22. zasedání
Zastupitelstva MČ Praha 10
dne 25. 7. 2018

Návrh vyhodnocení připomínek veřejnosti k návrhu Metropolitního plánu a jeho projednání dle zákona č. 183/2006 sb., o územním plánování a stavebním řádu (stavební zákon)

**VYHODNOCENÍ PŘIPOMÍNEK VEŘEJNOSTI K NÁVRHU
ÚZEMNÍHO PLÁNU HL. M. PRAHY**
(Metropolitní plán verze 4.0 na území MČ Praha 10)

Zpracovatel: **Jiran a partner architekti s.r.o.**

Připomínka č. 5 – Ulice Bartoškova

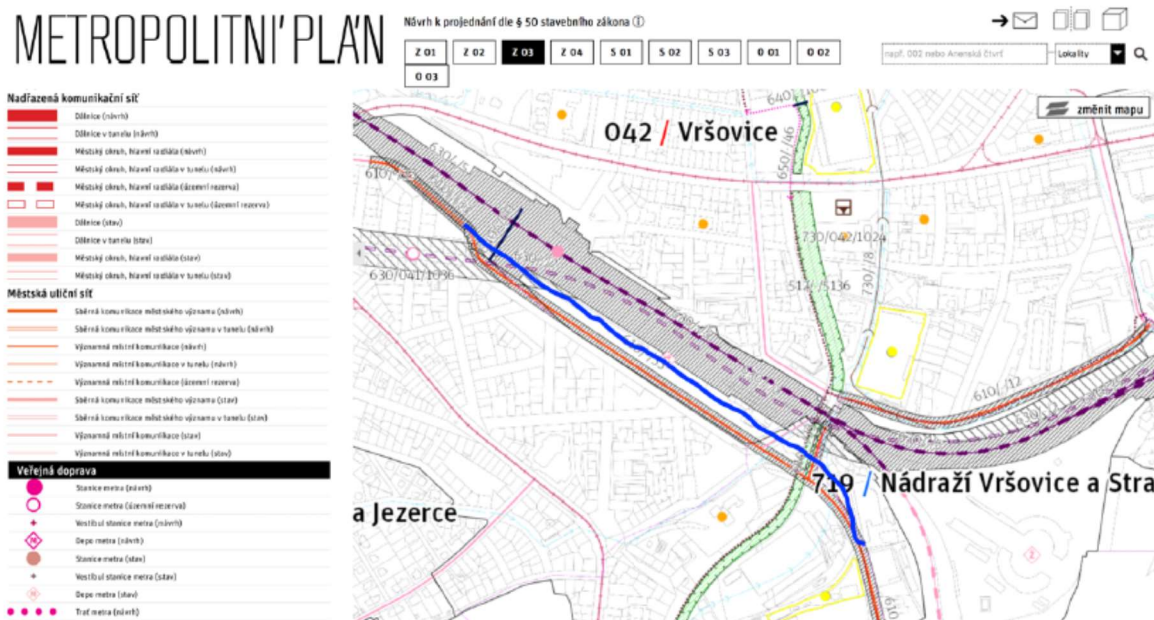
Chtel bych se na Vas obratit k veci změny/připominkovani současného i budoucího uzemního planu a možnosti připomínkovat v zastoupení mestské casti viz doporučení zde

Jiz jsem kontaktoval SVJ objektu Bartoskovy 26 jehoz jsem ted uz take členem a radi bychom dosahli zaneseni odklonene varianty bartoskovy ulice od stavanicichu planu. (Dovolil jsem si zaznací do prílozene mapy) tento navrh se zda logicky a myslím, ze by vyhovoval vsem kdo v Bartoskově ulici bydlí a je idealní prílehnout rusnou komunikaci blize ke kolejistim.

Pro městskou část Nusle by zde mohl vzniknout atraktivní obecně prospěšný prostor jako třeba malé obchody nebo pas zeleně. Vzhledem k připravované revitalizaci Vršovického Nádraží a vybudování podchodu právě do Bartoškovy ulice by takováto úprava mohla mít jen pozitivní dopad pro celou oblast

Ano, doporučujeme navrhovanou variantu prověřit zpracovatelem koncepce dopravního řešení. Ulice Bartoškova se nachází na hranici území MČ Praha 10 a 4.

Doporučujeme jako připomínku k MPP.
Připomínka je v souladu s názorem MČ Praha 10.
